**Konsequenzen der erforderlichen  
Umplanung am Hauptbahnhof  
für das Projekt "Zweite S-Bahn-Stammstrecke"  
in München**

München, den 18.6.2018

Auftraggeber: Grüne Fraktion im Bayerischen Landtag

Abb. 1: Bisherige Planung im Bereich Hauptbahnhof - Längsschnitt

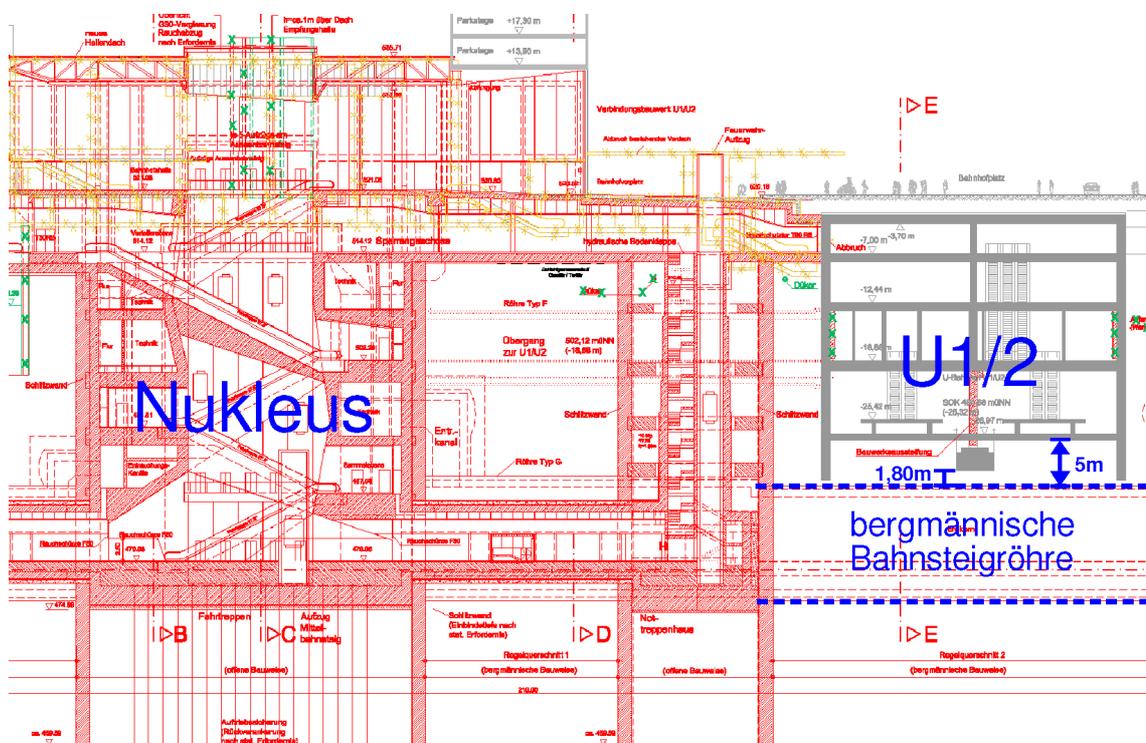
Besonders kritisch sind nun die Bereiche, bei denen sich über den bergmännisch aufzufahrenden Bahnsteigtunnels andere Bauwerke befinden. Am Hauptbahnhof ist es bislang geplant gewesen, den Bahnsteig unter dem bis in 31 m Tiefe reichenden Bahnhofsbauwerk der U1/2 und weitere 40 m in Richtung Stachus unter der Schützenstraße zu bauen. An diesem Bahnsteigende war dann ein Ausgang zum Stachus vorgesehen gewesen, so dass der Bau bergmännischer Bahnsteigtunnels unter dem U-Bahn-Bauwerk nötig gewesen wäre. Wegen der geringen Überdeckung von nur 5 Metern zwischen künftigen S-Bahn-Tunnel und der Tunnelsohle des U-Bahn-Bauwerks und nur 1,80 m zwischen Säulenfundamenten und S-Bahn-Tunnel ist nur wenig Platz für entsprechende Gegenmaßnahmen bei Hebungen und Setzungen; je kleiner dieser Abstand, desto zeitlich schneller müssen auch die Gegenmaßnahmen stattfinden, weil sich Setzungen nicht zeitlich sofort durch das Gestein bewegen. Diese bautechnisch schwierige Aufgabe wird im Unterschied zu den Planern der DB AG von den Ingenieuren der Baufirmen, die für den Auftrag in Frage gekommen wären, als nicht bzw. kaum machbar bzw. als zu riskant angesehen. Mit der früher noch zulässigen Druckluft-Methode und dem Verzicht von Vereisung wäre es vermutlich eher noch machbar gewesen, doch selbst die Druckluft-Methode kommt aufgrund der großen Tieflage und dem damit verbundenen Wasserdruck dann an seine Grenzen, denn bei einem dann theoretisch hohen Luftdruck jenseits von 3 Bar könnten die Bauarbeiter jeweils nur kurz in der Baustelle verweilen, um gesundheitliche Schäden zu vermeiden. Beim Gerätetauchen gilt die Regel: Je tiefer man taucht, desto kürzer muss der Tauchgang sein.

Da der Vortrieb mit Tunnelbohrmaschinen setzungs- und hebungsarm ist, kann das Problem umgangen werden, indem im Bereich des Bauwerkes der U1/2 keine Bahnsteiggleise vorgesehen werden und der kritische Streckenabschnitt mit Tunnelbohrmaschine erstellt wird. Besonders kritisch sind allerdings auch die Übergangsbereiche zwischen den zwei Bauweisen, so dass die künftigen Bahnsteige der S-Bahn nicht direkt am westlichen Rand des U-Bahn-Bauwerks beginnen sollten, was eine Verschiebung um 80 Meter bedeuten würde, sondern ein Sicherheitsabstand von ca. 30 m erforderlich ist. Dies führt dann insgesamt zu einer Verschiebung der Bahnsteige um ca. 110 Meter nach Westen. Der Sicherheitsabstand kann reduziert werden, wenn die Tunnelbohrmaschine nicht bei jedem Übergang zwischen Bahnhofsbauwerk und Streckentunnel neu angesetzt wird, sondern im Bereich der Bahnsteig zuerst der Streckentunnel errichtet wird, um ihn dann im nachhinein nach Fertigstellung der größeren Bahnsteigtunnels wieder abzubauen, was nun neuerdings geplant wird. Eine Verschiebung des offen zu bauenden Zugangsbauwerkes Nukleus ist nicht zwangsläufig erforderlich, doch würde mit der Verschiebung der Bahnsteige bei Beibehaltung der ursprünglichen Lage des Nukleus ein verkehrlich unschöner asymmetrischer Bahnhof mit langen Fußwegen auf den Bahnsteigen entstehen, der zu einer ungleichen Verteilung der Fahrgäste in den S-Bahn-Zügen führen würde.

Abb. 2: Entwicklung des Brandverlaufes und Evakuierungszeit

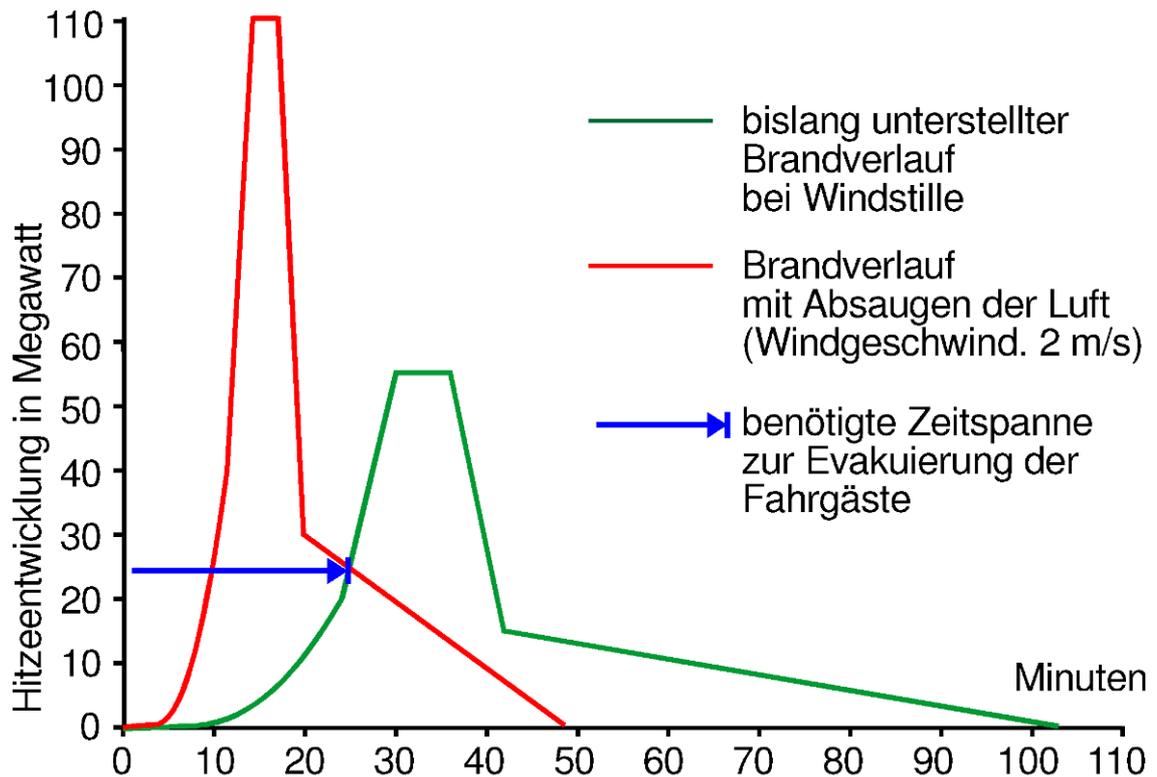
Der bislang unterstellte Brandverlauf berücksichtigt weder die aktive Rauchabsaugung noch die Enge der bergmännischen Bahnsteigröhren und der Brandverlauf wurde nur ganz allgemein für Tunnelbahnhöfe gegenüber einem oberirdischen Bahnhof minimal angepaßt.<sup>2</sup>

In der Grafik wird eine noch konservative Annahme getroffen, dass die Luftabsaugung lediglich zu einer Beschleunigung des Brandes um Faktor 2 führt (rote Linie). Es wäre auch möglich, dass die tatsächliche Beschleunigung bei Faktor 3 oder 4 liegt. Nur durch das Übersehen dieses physikalischen Zusammenhangs, dass die konkret verwendete Bemessungsbrandkurve, also die Entwicklung der Brand-Intensität über die Zeit, den Parameter "Windgeschwindigkeit" nicht berücksichtigt, konnte die brandschutzrechtliche Genehmigung überhaupt erteilt werden. Aufkommensstarke tiefliegende Tunnelbahnhöfe mit bergmännischen Bahnsteigtunnels sind deshalb in Deutschland grundsätzlich nicht mehr genehmigungsfähig. Ein nochmaliges "Durchmogeln" wird nach den fachlichen Hinweisen beim Ostbahnhof, dem letzten planfestgestellten Bahnhof, wo der Hinweis auf die fachlichen Mängel auch erst nach der Genehmigung durch das EBA geschah und sich die

*Abb. 3: Sinnvolle Begrädigung der Zweiten Stammstrecke (blau)  
rot: bislang geplant*

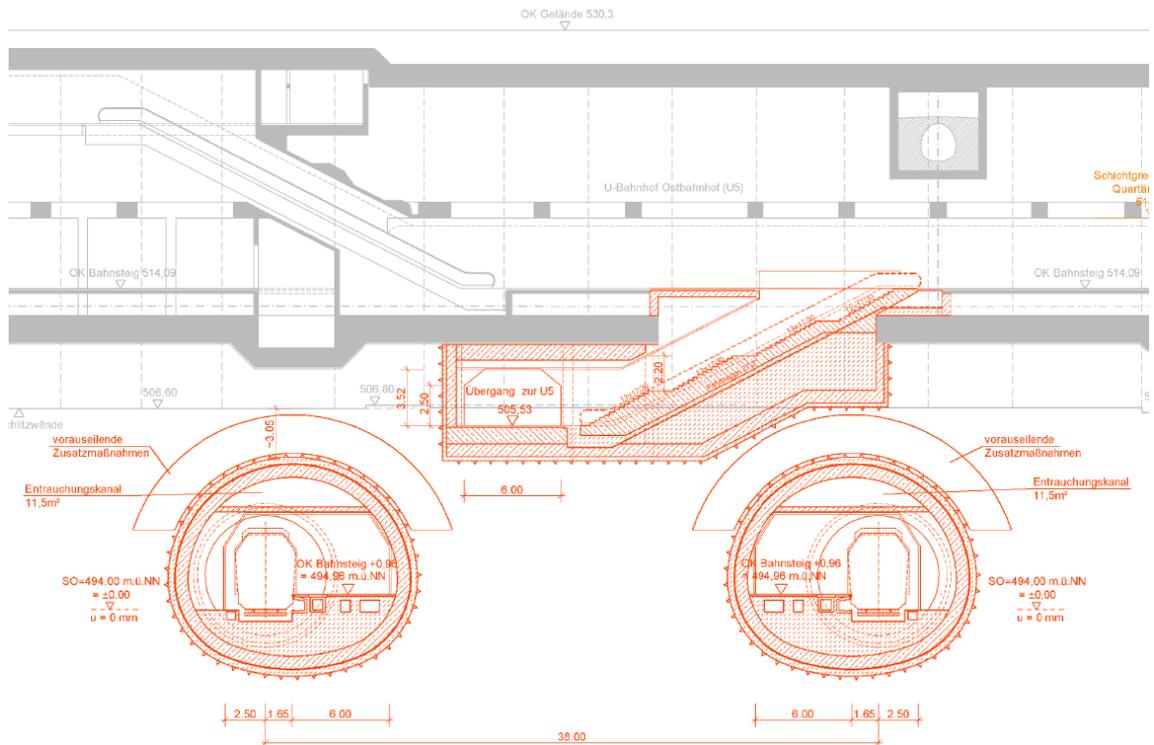
Am Marienplatz kommt allerdings noch ein weiteres, weit kritischeres Problem zum Tragen: So verläuft der bergmännische Schildvortriebstunnel nur wenige Meter an der Frauenkirche vorbei und liegt somit voll im sog. Lastkegel des Dom-Bauwerkes im Bereich des vorderen Hauptschiffes. Wie in Kapitel 1.1 dargestellt, wäre das beim Schildvortrieb eigentlich unkritisch, weil der Schildvortrieb - ggfs. als Hydroschild - eine setzungsarme Bauweise darstellt. Es gibt jedoch eine Ausnahme: Am Anfang und am Ende eines Vortriebes mit Schildvortrieb muss das Gestein durch Injektionen verfestigt werden, was zu Hebungen führen kann. Und genau dieser kritische Bereich liegt im Lastkegel des vorderen Dom-Hauptschiffes. Deswegen wäre auch hier eine Verschiebung der Bahnsteige angebracht, allerdings wäre eine kleine Verschiebung um 20 bis 30 Meter und auch nur des südlichen Bahnsteiges ausreichend.

Sinnvoll wäre ebenfalls eine Drehung des Bahnhofs um 15 Grad im Uhrzeigersinn. Dies würde zu einer wesentlich gestreckteren Linienführung vom Hauptbahnhof bis zum Ostbahnhof führen und das Bauwerk würde vom Dom abrücken. Das große Zugangsbauwerk am Marienhof bliebe weiterhin am selben Ort.

Die "Schlangenlinie" ist nur historisch begründet, weil ursprünglich eine Trasse vom Max-Weber-Platz direkt zum Leuchtenbergring unter Ausschluss des Ostbahnhofes geplant war und seitdem der Planungsabschnitt PFA 2 (Marienhof) nicht mehr an die in PFA 3 geänderte Planung angepaßt wurde. Die ursprünglich geplante Verzweigung unter den Maximiliansanlagen mit Streckenführung über die Einsteinstraße wie bei "Haidhausen 1" zur Anbindung der Giesinger Linien wird vermutlich nicht mehr ernsthaft weiterverfolgt, weil für das Auftauchen nordöstlich des Ostbahnhofes dann die für die erste Stammstrecke betrieblich wichtige Abstellanlage geopfert werden müßte, was aus Sicht der DB ein schwerer Nachteil sein dürfte.

*Abb. 5: Geplante Unterfahrung des U5-Bahnhofsbauwerkes -  
in der noch aktuellen Planung "Haidhausen 3"  
Schnittzeichnung S-Bahn (rot) längs, U-Bahn (grau) quer*

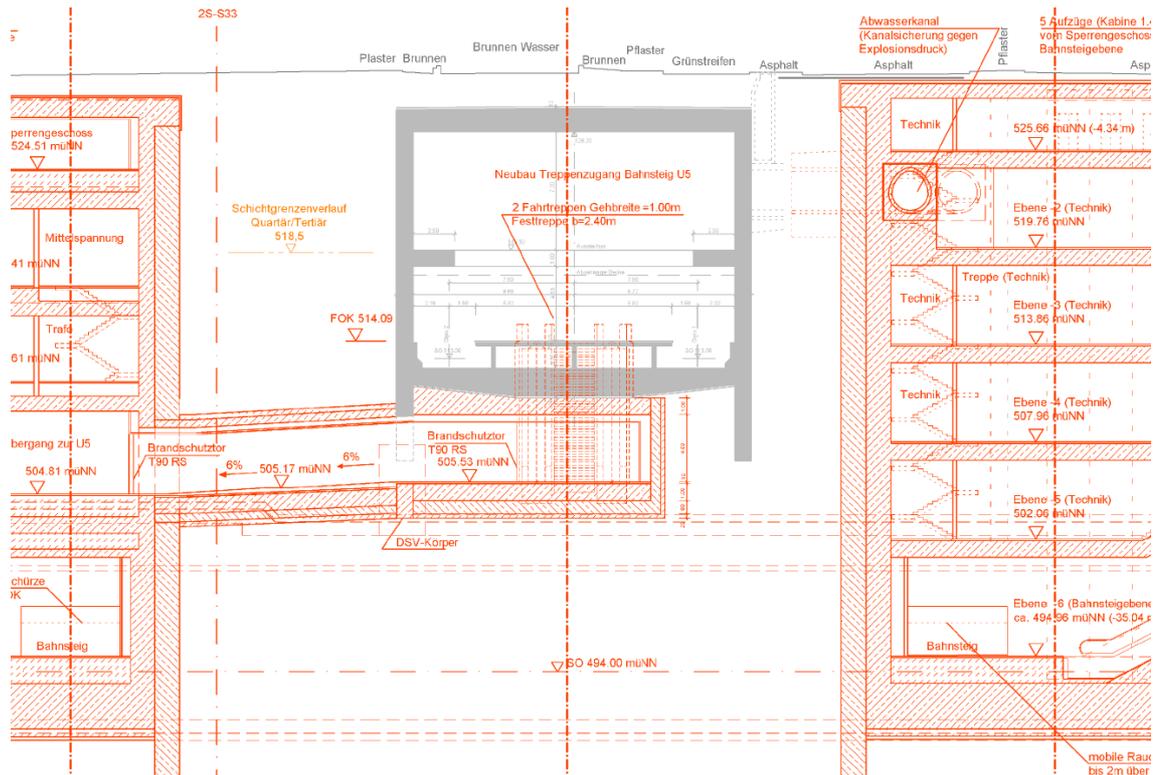
Hierbei ist es sogar erforderlich, im Bereich des Fußgängertunnels die Fundamente des U-Bahnhofs-Bauwerkes (Schnittzeichnung graues Bahnhofs-bauwerk linke untere Ecke) zu entfernen.

Somit steht der Bereich Ostbahnhof hinsichtlich der bautechnischen Schwierigkeiten dem Hauptbahnhof in nichts nach.
